Modulo per la presentazione delle osservazioni per i piani/programmi/progetti sottoposti a procedimenti di valutazione ambientale di competenza statale

ID: Codice procedura (ID_VIP/ID_MATTM):10844

Impianto per la produzione di energia elettrica da fonte eolica, costituito da 6 aerogeneratori della potenza complessiva di 37,2 MW, un sistema di accumulo da 25 MW e relative opere connesse in località "Rempillo" nel comune di Pitigliano (GR).

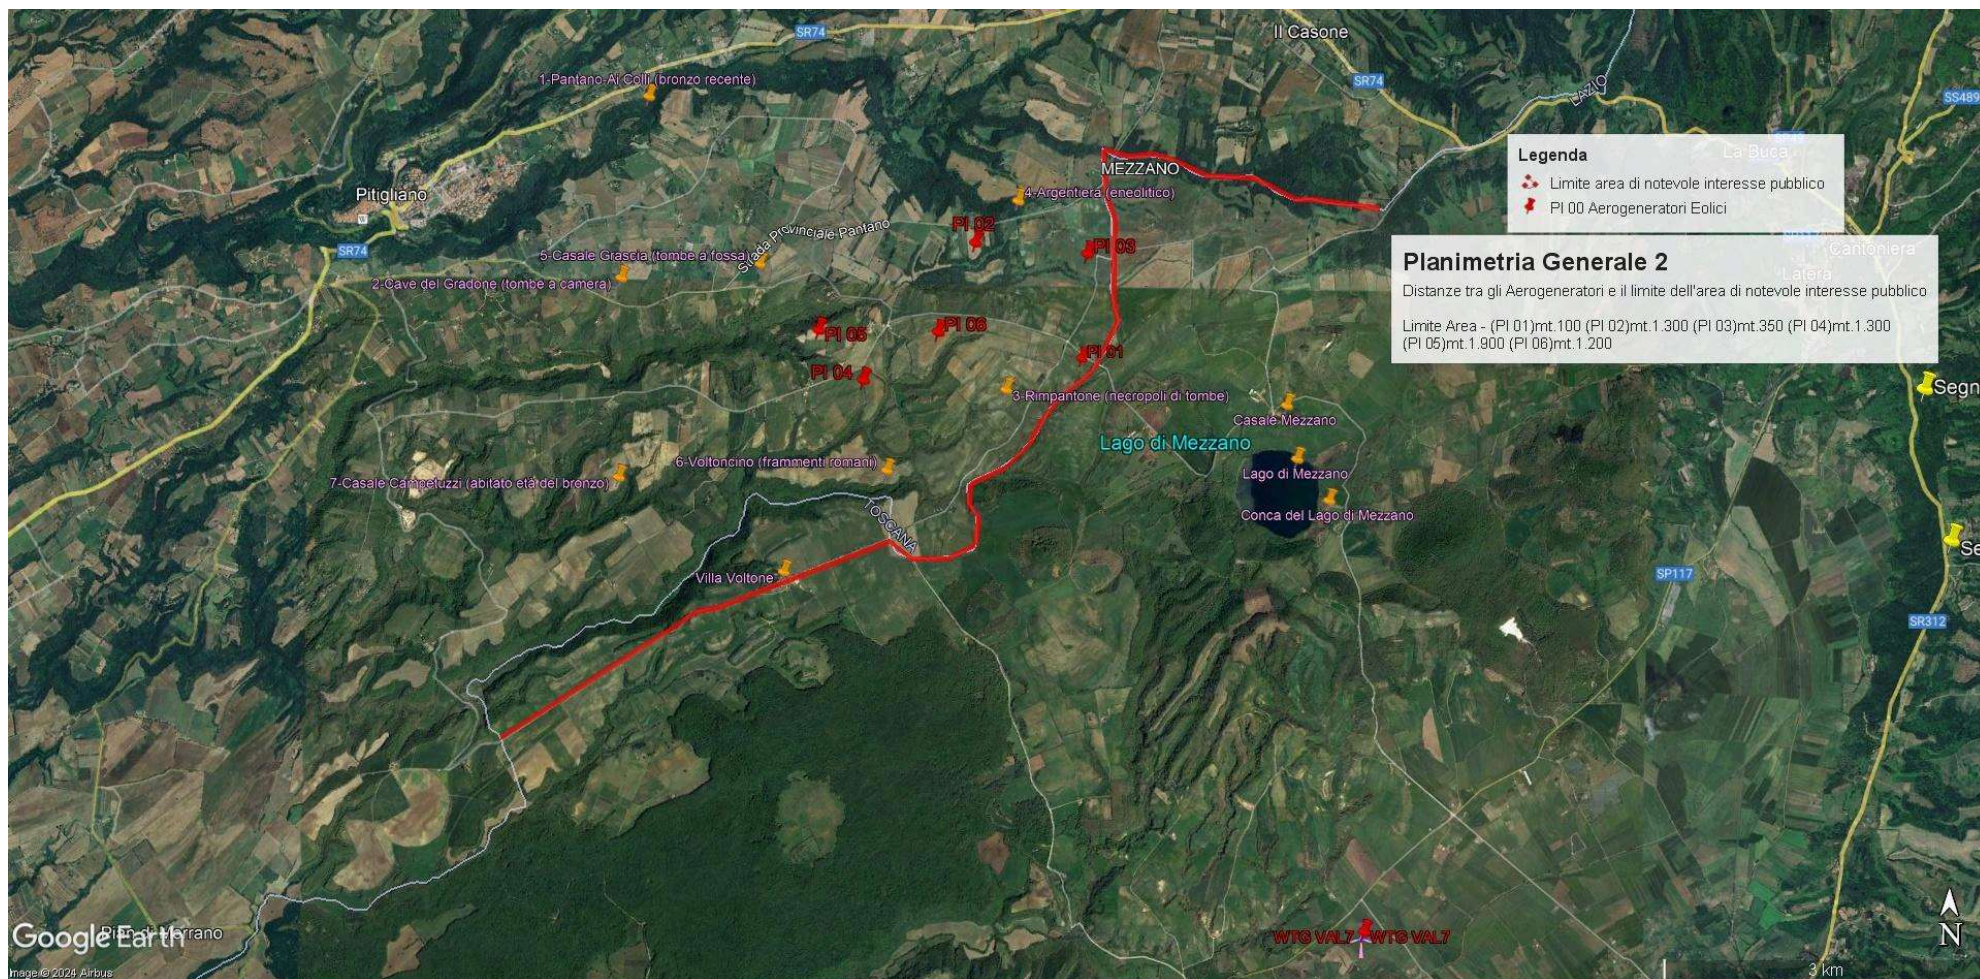
La NON IDONEITA' dell'area in cui è progettato l'impianto eolico industriale denominato “REMPILLO”.

Tornando alla questione di legittimità, alla luce del combinato disposto dal "vincolo sul patrimonio paesaggistico (artt. 136 e ss. e 142 del decreto legislativo n. 42/2004 e ss.mm.ii.) e sui beni culturali" (artt. 10 e ss. del decreto legislativo n. 42/2004 e ss.mm.ii.) e dal comma 8 lettera c-quarter del D.Lgs 191/2021 e ss.mm.ii si evince che, ad oggi, le aree in cui sono previsti gli insediamenti dei sei aerogeneratori dell'impianto eolico denominato "Rempillo" non sono idonee perché ricadono tutte all'interno della fascia di rispetto dei **beni paesaggistici di notevole interesse pubblico denominati "Conca del Lago di Mezzano e territorio circostante" (D.M. 22.05.1976)** comprendente anche il **vincolo "Selva del Lamone" (D.M. 22.05.1984)** tutelati dall'**art. 136 del Codice del Beni Culturali e del Paesaggio** e in particolare un aerogeneratore (P01) è a 100 metri dal primo vincolo citato e gli altri cinque compresi in una distanza massima tra 1 km e 2 km (vedi immagine n. 1 dell'ALLEGATO). Nella fascia di rispetto dei 3 km anche la porzione di vincolo rappresentato dalla Selva del Lamone che gode di altre importanti tutele in quanto Riserva Naturale regionale (L. 394/91 e L.R. 29/97), Zona di Protezione speciale (ZPS) insieme ai Monti di Castro collegati tra loro da una Zona di Conservazione Speciale (ZSC), il sistema fluviale Fiume Fiora-Olpeta. La Selva del Lamone oltre il vincolo paesaggistico di notevole interesse pubblico che la rende area non idonea all'installazione degli impianti FER anche nelle sue fasce di rispetto dei 3 km, gode di un'altra tutela che ne rivela l'importanza di area di importanza internazionale per l'avifauna IBA (012) che viene collegata all'altra IBA (099) Lago di

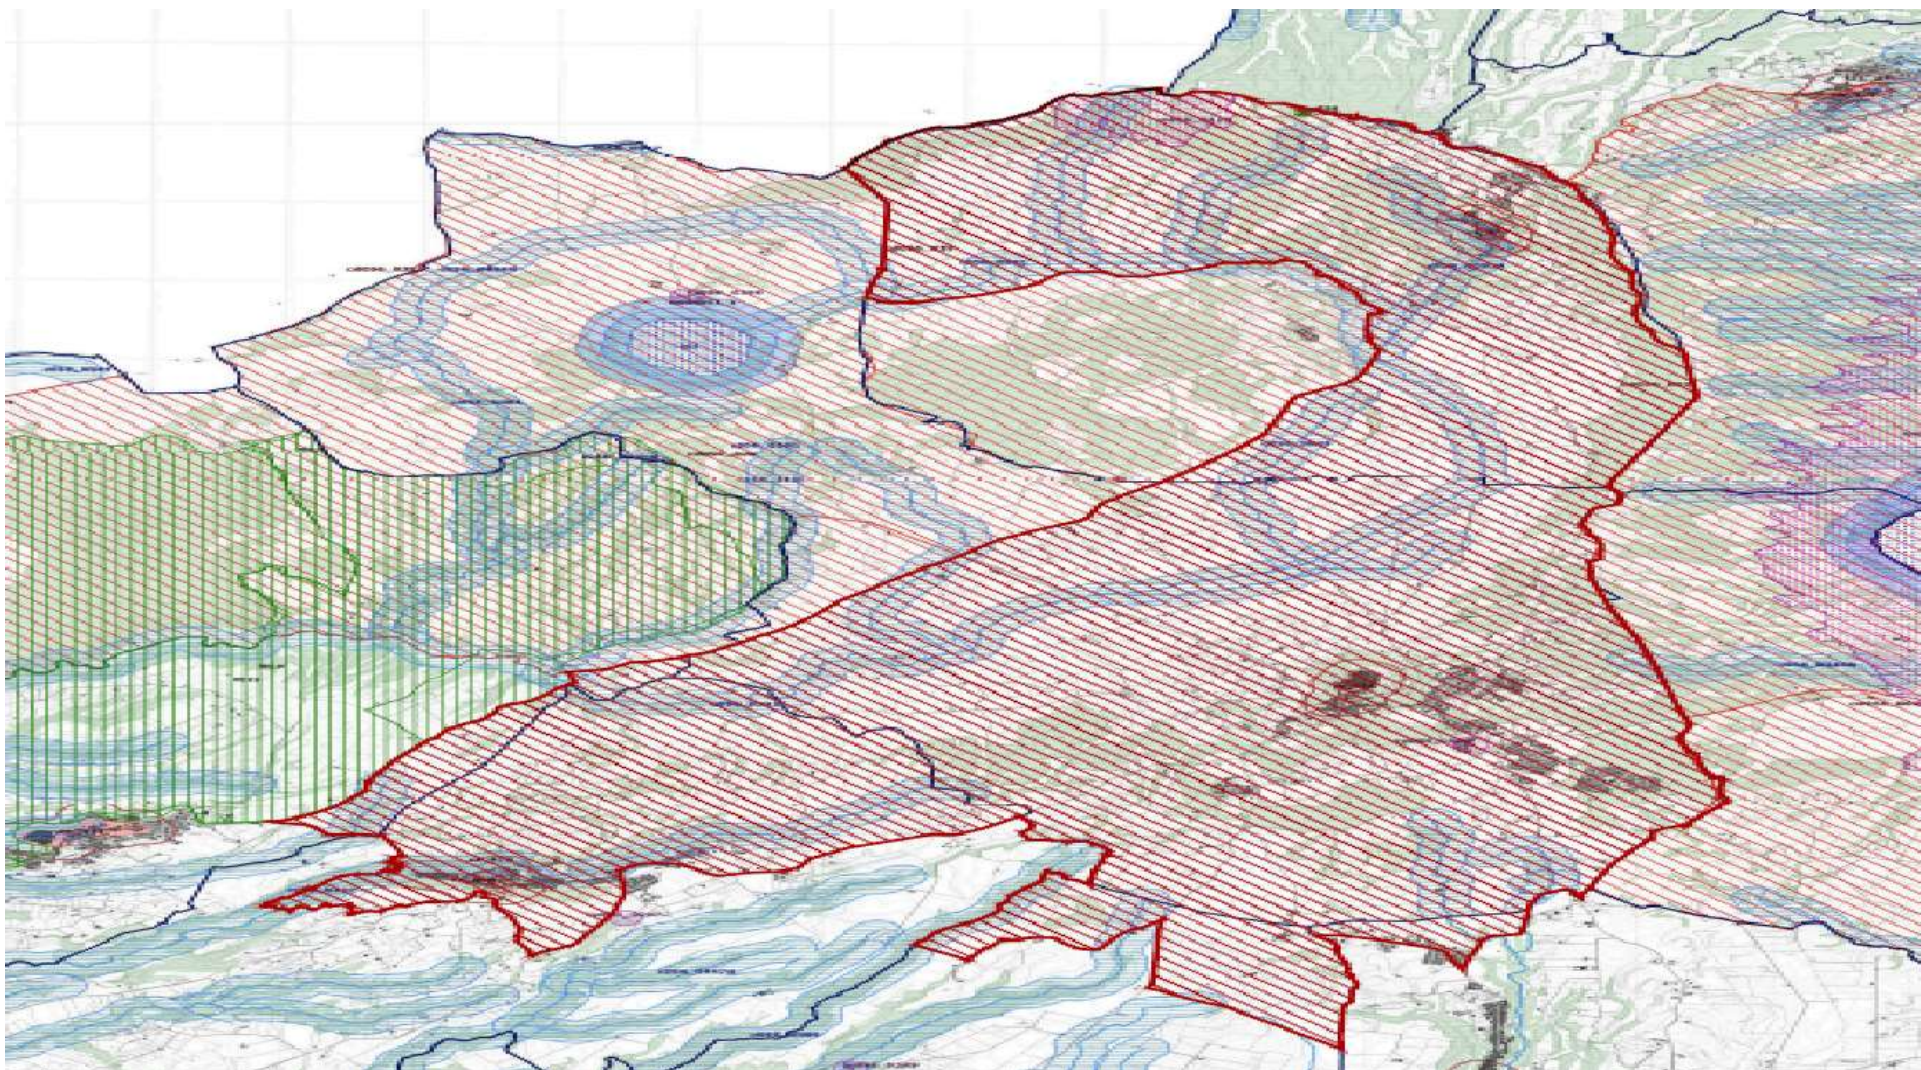
Bolsena attraverso la ZPS Caldera di Latera e la ZSC Lago di Mezzano che insieme sono compresi nel vincolo paesaggistico “ Conca Lago di Mezzano...” e verranno uniti dal nuovo vincolo paesaggistico “*Ambito paesaggistico, geologico e geomorfologico dell’orlo della caldera di Latera e delle sue pendici interessate dai centri eruttivi periferici*” (si veda a riguardo la proposta pubblicata sul sito del MIC in data 09/08/2023 e l’immagine n. 2 dell’ ALLEGATO) all’area di notevole interesse pubblico “ Conca del lago di Bolsena” (D.M. 24.10.1960). Praticamente una vasta zona che per interesse paesaggistico e naturalistico oltre che storico, archeologico e identitario rappresenta un unicum nel panorama nazionale.

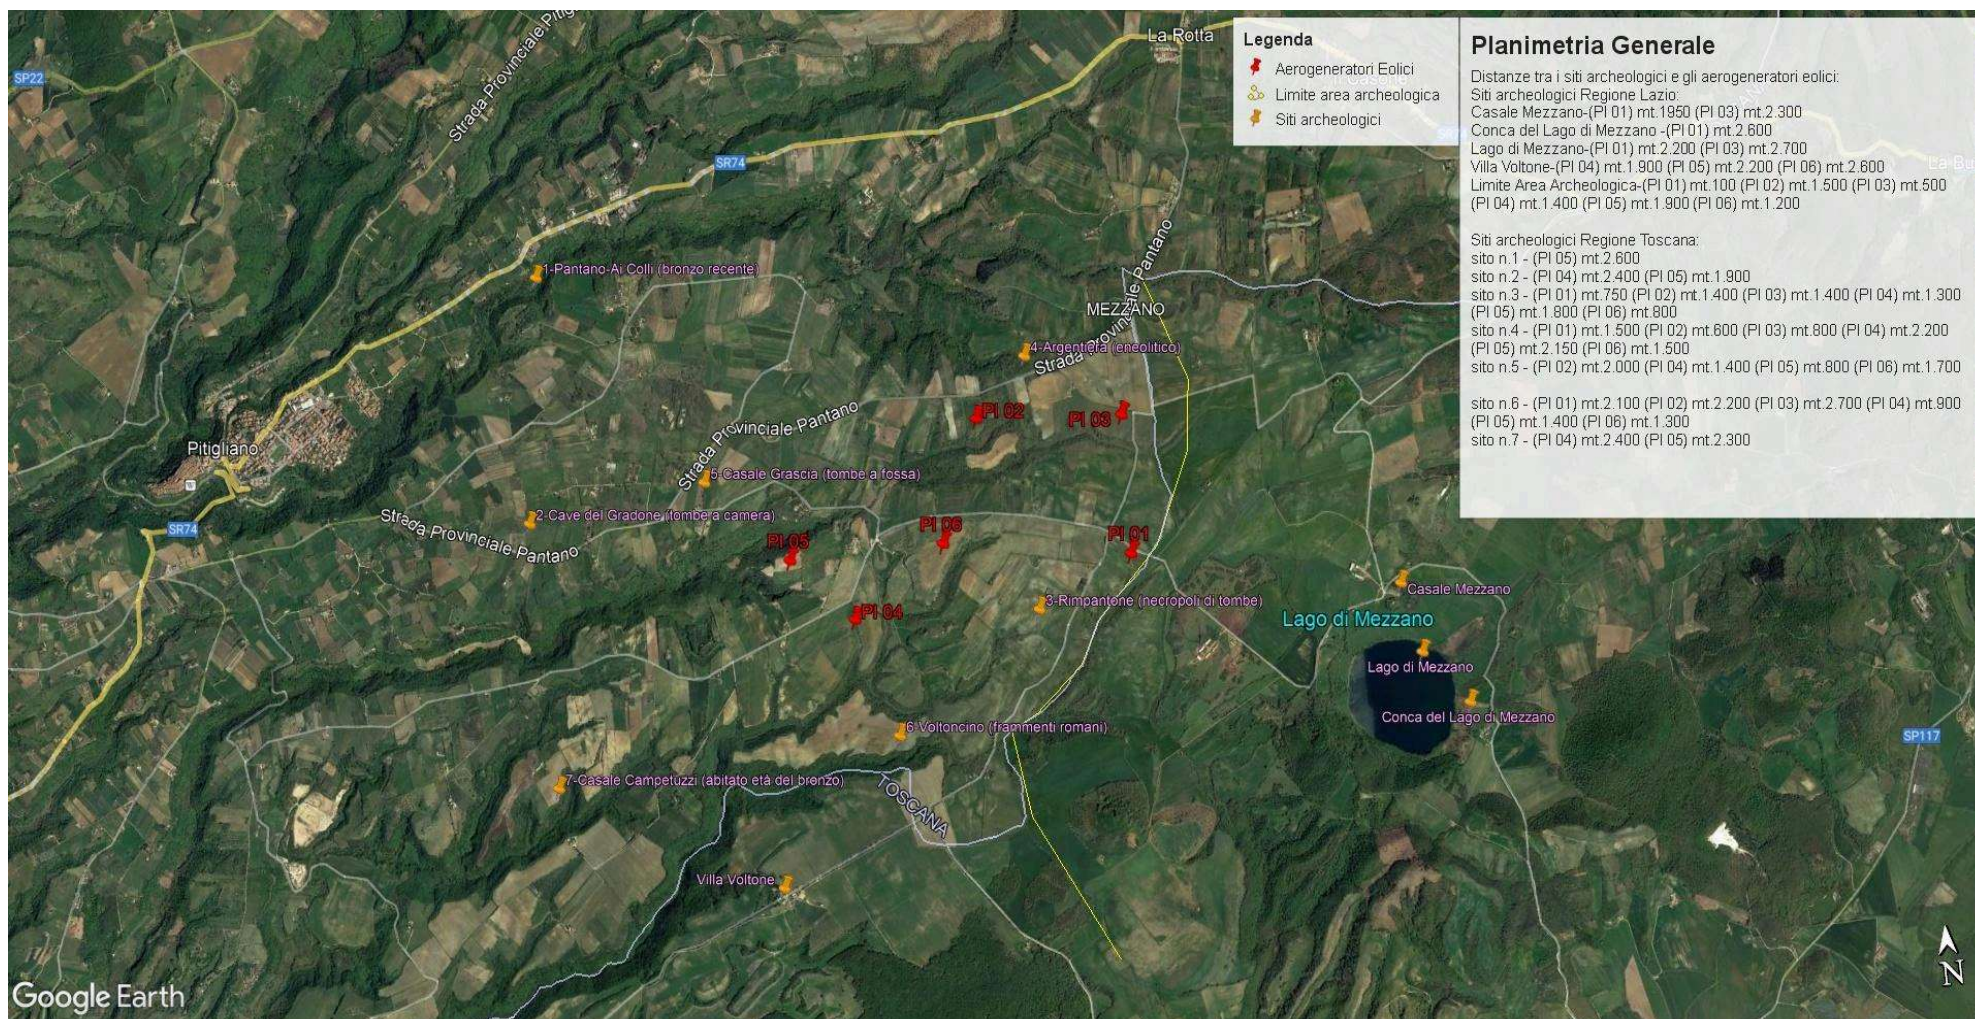
Inoltre, la zona in cui insisterebbe l’impianto eolico industriale Rempillo è compresa nelle fasce di rispetto di 3 km di diversi beni archeologici tutelati dalla parte II del Codice dei Beni Culturali (vedi Allegato, immagine n. 3). Inoltre le pale P04 e P05 ricadono all’interno di un’area archeologica che la Proponente vorrebbe cancellare per il semplice fatto che non è riportata nel documento regionale ma nel documento provinciale come meglio dettagliato nell’Osservazione n. 5. Alla luce di quanto documentato appare chiaro quindi che la collocazione dell’impianto non ha tenuto conto alcuno dei vincoli dell’area nella quale è stato progettato e l’inserimento dell’impianto eolico nel paesaggio e sul territorio non è corretto (Allegato IV delle Linee guida nazionali di cui al D.M dello Sviluppo economico del 10.09.2010).

- h) Le zone di interesse archeologico evidenziate nell'immagine n. 3 a cui si aggiungono anche l'importante abitato protostorico di Sorgenti della Nova e Ruder del Castello altomedioevale che si trovano a circa 4 km dalle aree in cui è stato progettato l'impianto eolico industriale. Poco più lontano i resti del castello medioevale “Morroneccio”. Nell'area vasta le preziose necropoli eneolitiche (Poggi Alti) ed etrusche di Pitigliano, Sovana e Sorano.

Immagine n. 4 Situazione di saturazione da impianti FER nella provincia di Viterbo. Non sono riportati gli impianti fotovoltaici e agrivoltaici che hanno inciso per buona parte nel cumulo di impianti FER per superare già nel 2023 gli obiettivi del PNIEC assegnati alla Regione Lazio per il 20230.

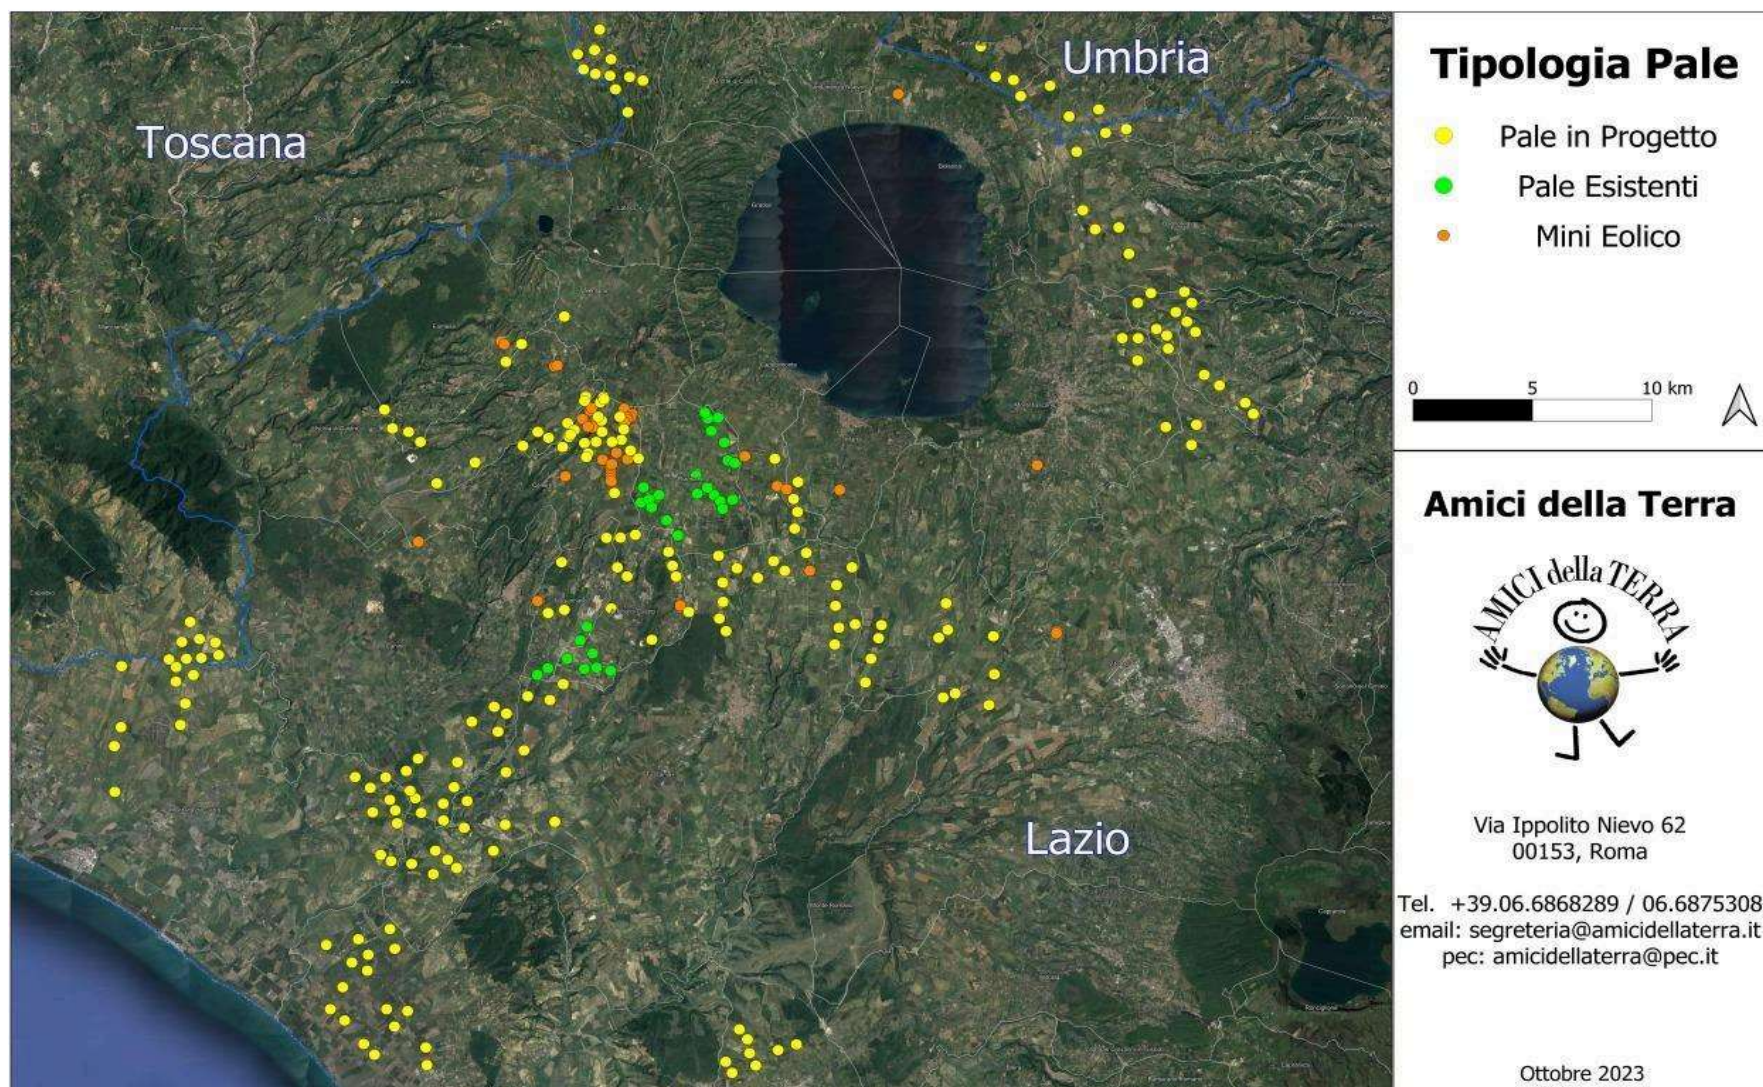
Quindi anche la Regione come Ente deputato dalla normativa nazionale a legiferare sulle aree idonee e non idonee si è espressa riguardo al fatto che abbia assolto ai doveri e alle quote stabilite dal PNIEC e in ambito regionale la provincia di Viterbo è stata quella con il più alto tasso di impianti FER tra tutte e quindi ormai satura ed il cumulo degli impianti FER installati, autorizzati e in progetto rappresenta una **elevata criticità per la sostenibilità ambientale di ulteriori eventuali iniziative**. L'impianto eolico " Rempillo" pur essendo "esterno al confine provinciale e regionale ma nelle sue immediate vicinanze (a soli 100 metri i primi due aerogeneratori) oltre ad impattare sul territorio e sulle economie di tre Comuni del Lazio (Farnese, Valentano e Latera) si trova nelle fasce di rispetto dei Beni di notevole interesse pubblico come si è evidenziate nelle Osservazioni nn. 1 e 2 e crea anche degli impatti negativi anche sui beni naturalistici come verrà dettagliato nell'Osservazione n. 4. Inoltre andrebbe a sommarsi al già enorme cumulo di impianti eolici e fotovoltaici e geotermici che già creano una elevata criticità ambientale nella provincia di Viterbo e interferiscono anche con il territorio toscano come si può vedere dalle immagini nn. 4 e 5 dell'Allegato n. 1.
